(ANEXO N° 05)
PRIMERA JUNTA DE ACLARACIONES
(CIRCULAR N° 01)

LICITACIÓN PÚBLICA NACIONAL No. LP-MAD-DGOPDUE-014-2020
No.- REFERENCIA COMPRANET: LO-828009978-E01-2020

Referente a la obra: **"TRABAJOS DE LIMPIEZA Y DESAZOLVE DE LA LAGUNA "LA ILUSIÓN NORTE "EN LAS COLONIAS REVOLUCIÓN VERDE, EMILIANO ZAPATA Y 15 DE MAYO, EN CD. MADERO, TAM."**

ANUNCIO QUE DEBERA DE CONSIDERAR EL CONTRATISTA EN SU PROPUESTA PARA EL INICIO DE LOS TRABAJOS

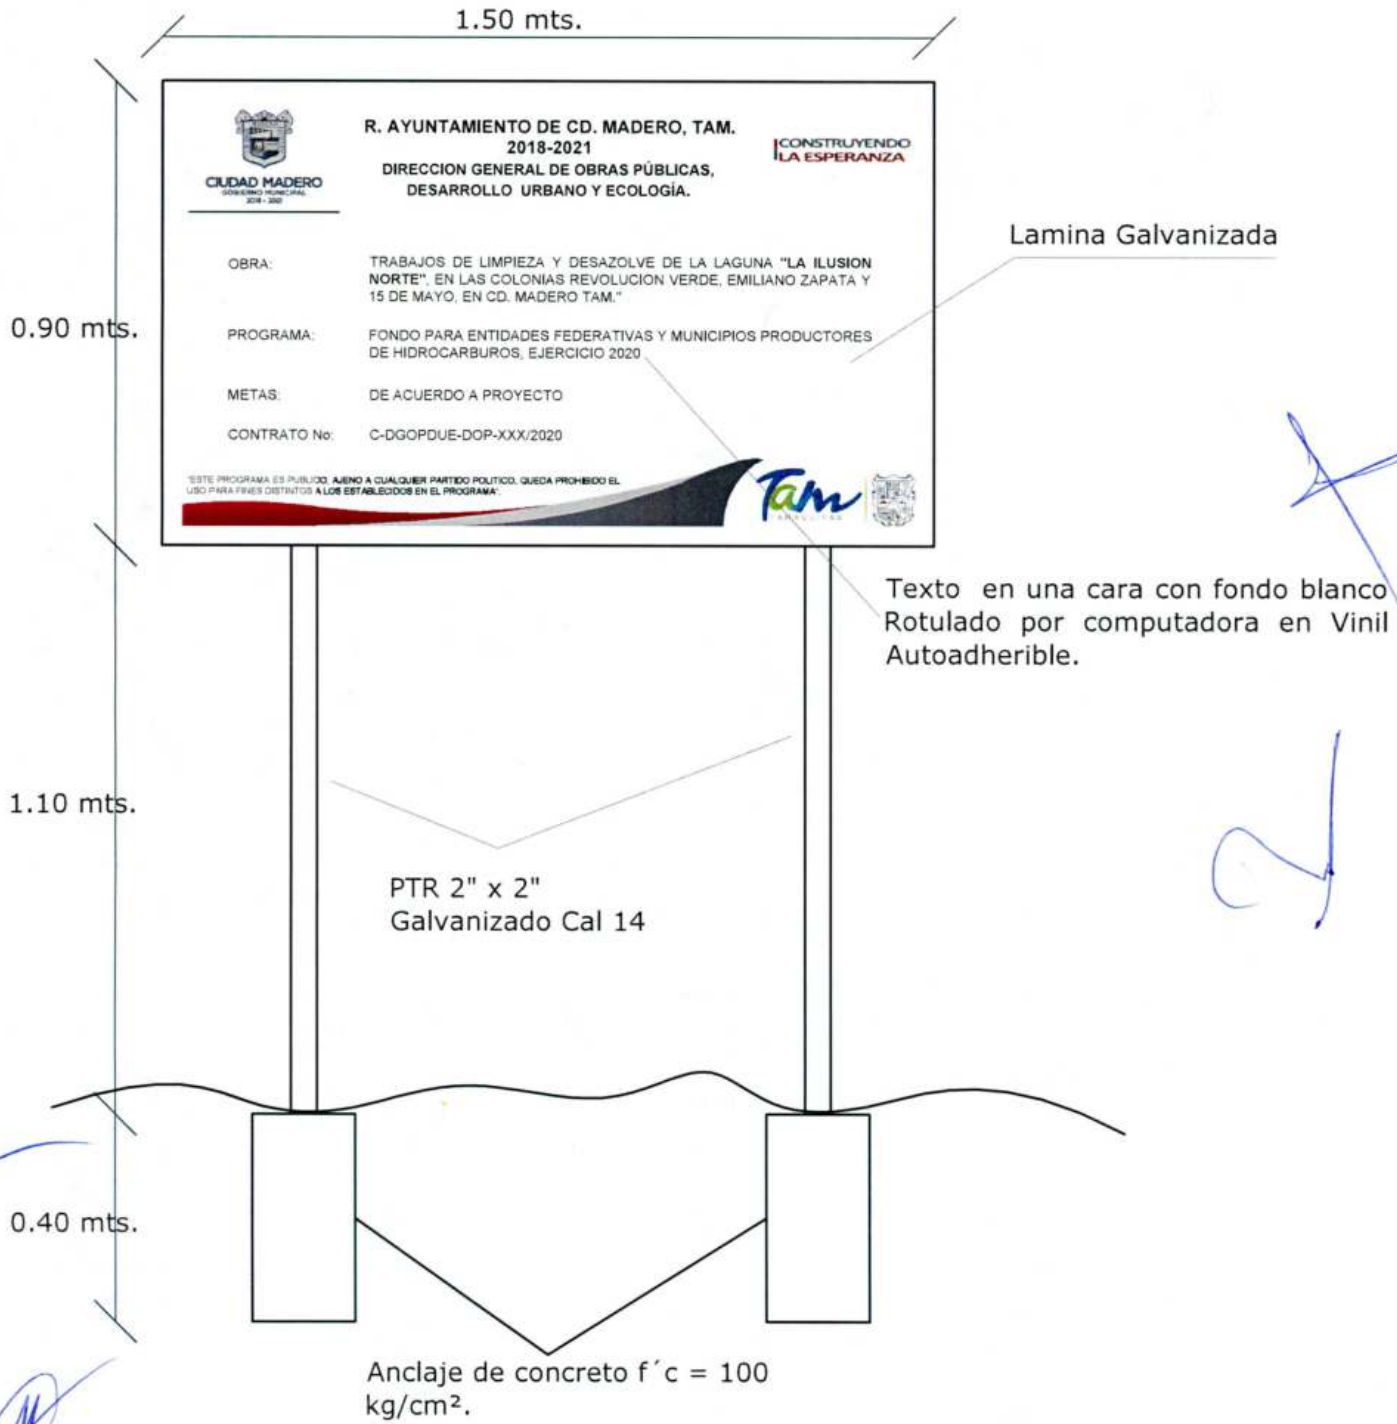
2. Deberán considerar en sus Indirectos los señalamientos preventivos para la ejecución física de la Obra.
3. El Licitante ganador deberá suministrar en la obra un Letrero Institucional (según croquis anexo), iniciada la obra y en un lugar visible a la comunidad. El costo del letrero se incluirá en el Análisis de Indirectos de la proposición. **La colocación es Obligatoria.**

Lamina Galvanizada

Texto en una cara con fondo blanco Rotulado por computadora en Vinil Autoadherible.

El costo del suministro y colocación de este letrero debera de ser considerado dentro la propuesta y su costo debera de ser incluido en el analisis de Costos Indirectos
